## 改善箇所説明図

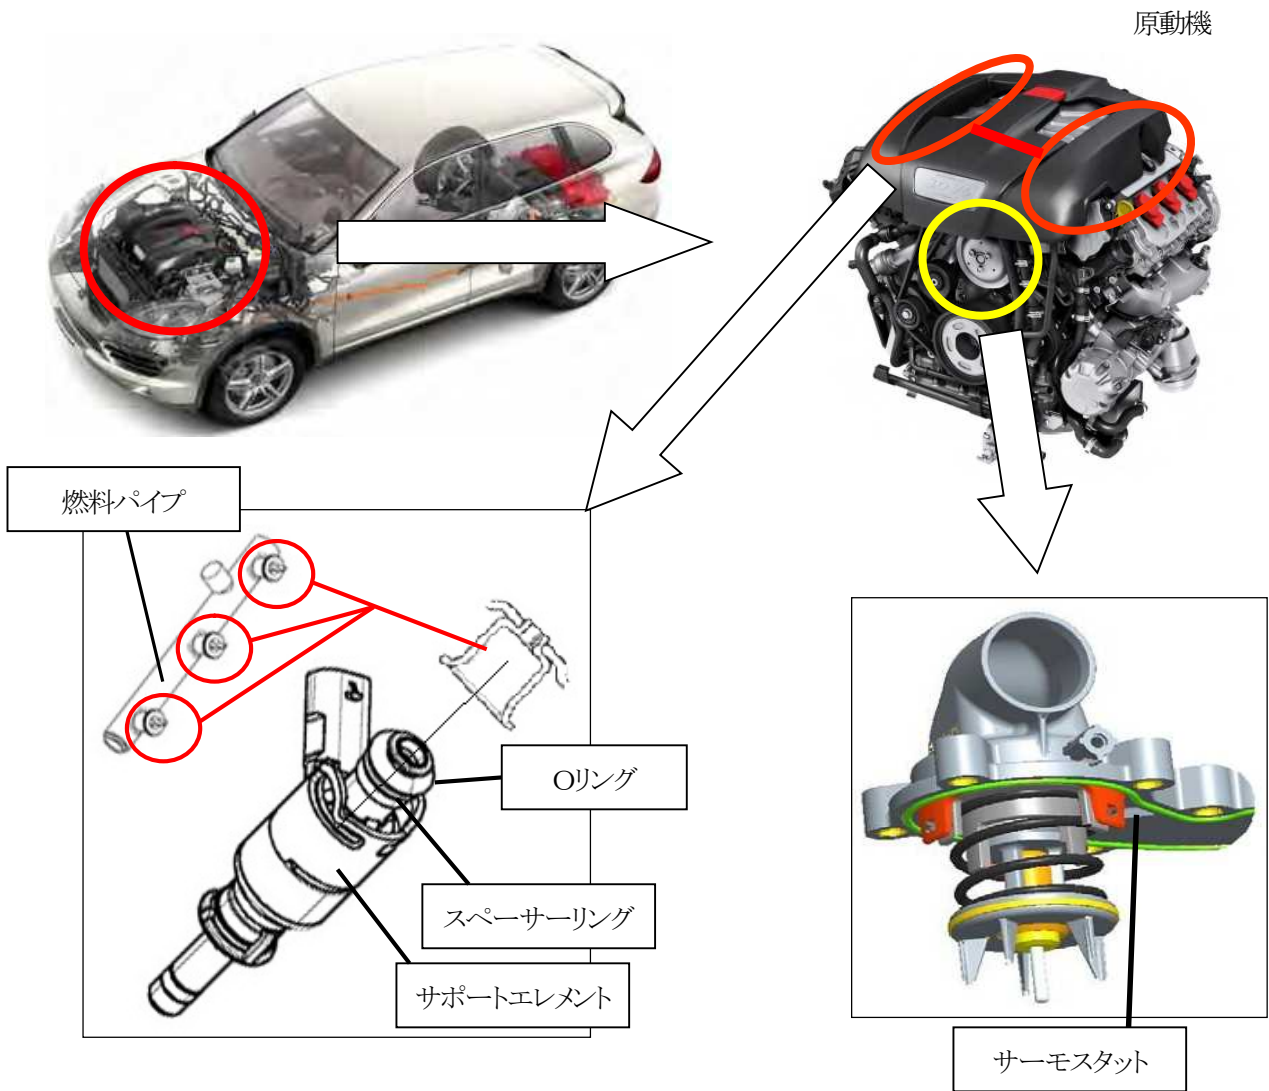
### 基準不適合発生箇所

- ① 燃料装置において、燃料パイプとインジェクタ構成部品の製造時の公差により、燃料パイプとインジェクタを適正に取り付けられないものがある。そのため、使用過程において取付部に隙間が生じて燃料が漏れ、最悪の場合、火災に至るおそれがある。
- ② サーモスタットの内部部品の材質が不適切なため、使用過程において腐食するものがある。そのため、そのままの状態で使用を続けると、腐食が進行し、最悪の場合、サーモスタットが開かなくなり、冷却水が冷却されず、オーバーヒートになるおそれがある。

### 改善の内容

- ① 全車両、燃料パイプ及びインジェクタのスペーサーリングを対策品に交換し、インジェクタのOリング及びサポートエレメントを新品に交換する。
- ② 全車両、サーモスタットを対策品に交換する。
